## Szpital Powiatu Bytowskiego Sp. z o.o.

Bytów, 28.03.2025 r.

**WYJAŚNIENIA ZWIĄZANE Z TREŚCIĄ SWZ II**

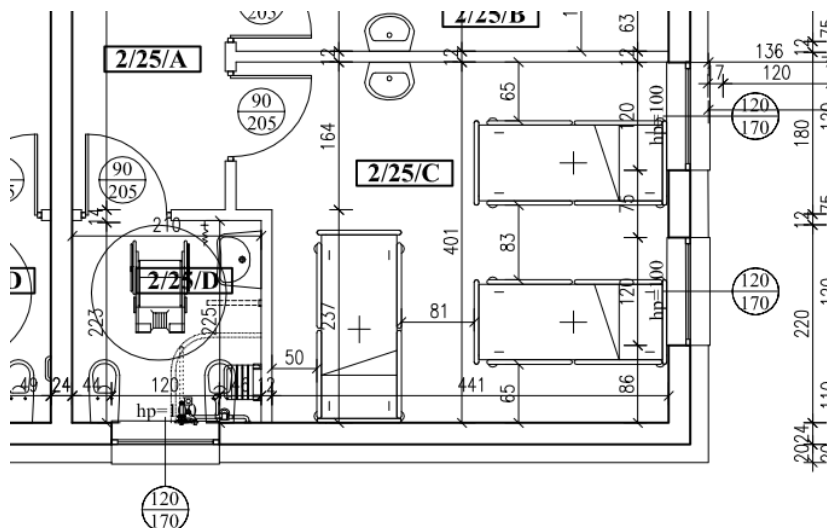
W opinii sanepidu jest zapis:

➤ Sale chorych:

Salę chorych wyposażone w pomieszczenie higieniczno-sanitarne (łazienkę) przystosowane do osób niepełnosprawnych. Zamki w drzwiach działają na zasadzie zamykania się od środka, gdyż pacjent przebywa w łazience. Łóżka w salach chorych są dostępne z trzech stron, w tym z dwóch dłuższych. Szerokość pokoju łóżkowego umożliwia wyprowadzenia łóżka.

Osoba niepełnosprawna nie ma zapewnionej powierzchni manewrowej przy łóżku, mimo że dostęp do łóżka jest zapewniony z trzech stron. W pokojach na rysunkach koncepcji nie ujawniono grzejników, które to znacznie zawężają przestrzeń komunikacyjną w pokojach.

Pokoje takie jak np. 1/35/A zakładają dostęp do łóżka z dwóch stron tymczasem po ujawnieniu grzejników wymiar przejścia spadnie do 30 cm. Abstrahując od wymogów ustawowych jak zapewnić przełożenie pacjenta na wózek lub fotel transportowy?

Załączony projekt do PFU jest jedynie koncepcją, która przedstawia/proponuje układ funkcjonalny pomieszczeń na oddziale wraz z rozmieszczeniem łóżek.

Na etapie projektowania oraz wnioskowania o wydanie decyzji pozwolenia na budowę należy zaprojektować układ funkcjonalny pomieszczeń na oddziale, w taki sposób aby były spełnione wszystkie wytyczne zawarte w ustawach, rozporządzeniach, normach itp.

Dopuszcza się zmianę koncepcji. Podtrzymujemy wymóg 78 łóżek.
